改善箇所説明図

改善措置の内容

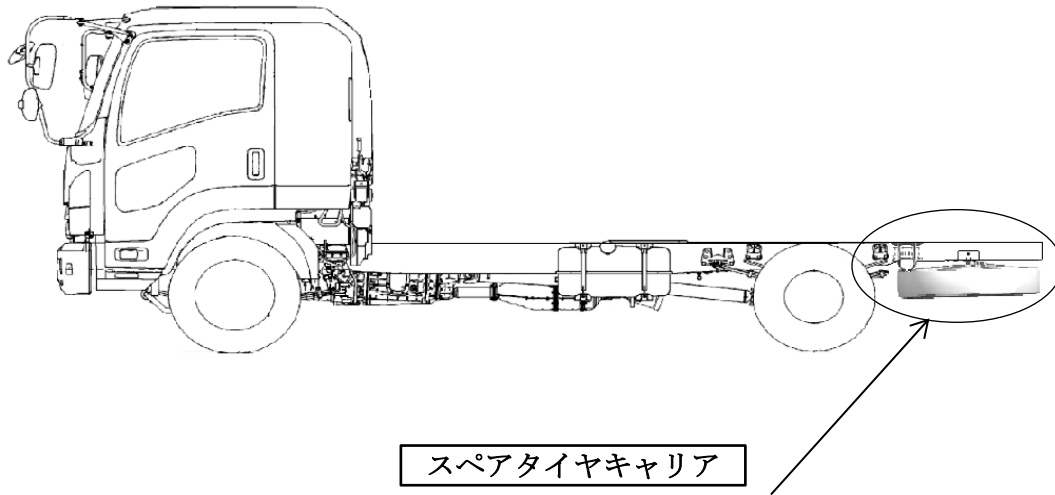
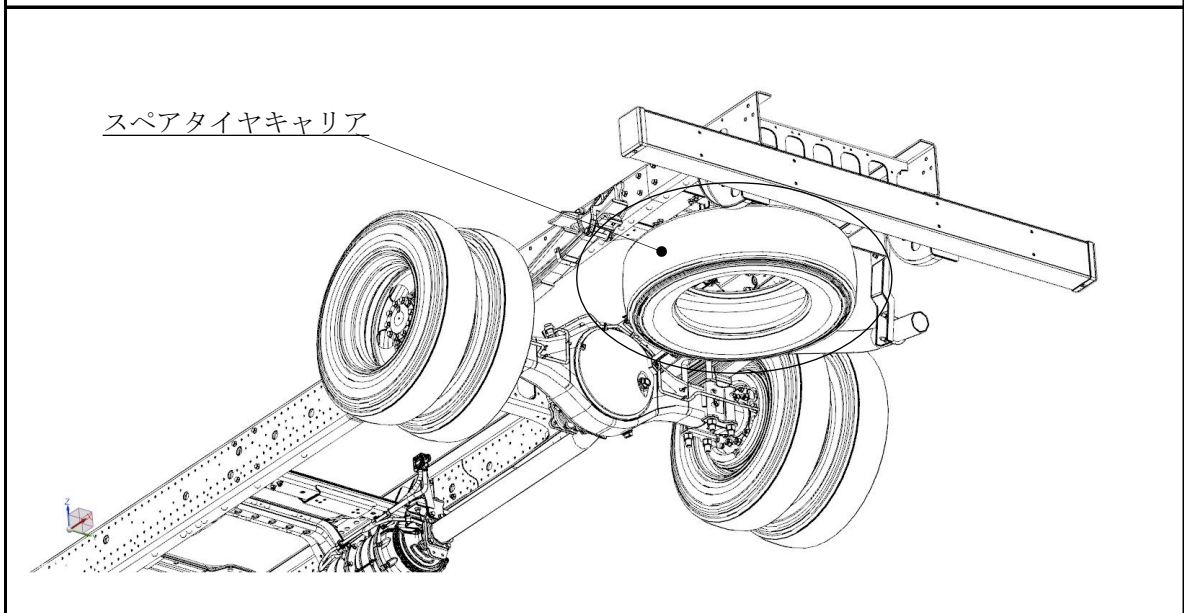
中型トラックの個別仕様スペアタイヤキャリアにおいて、溶接作業が不適切なため、接合部に亀裂が発生するものがある。そのため、当該スペアタイヤキャリアが振動等により破断し、脱落して他の交通を妨げるおそれがある。

全車両、スペアタイヤキャリアを良品に交換する。

識別：改善済車両には助手席ドアストライカー付近に黄色ペイントを塗布する。
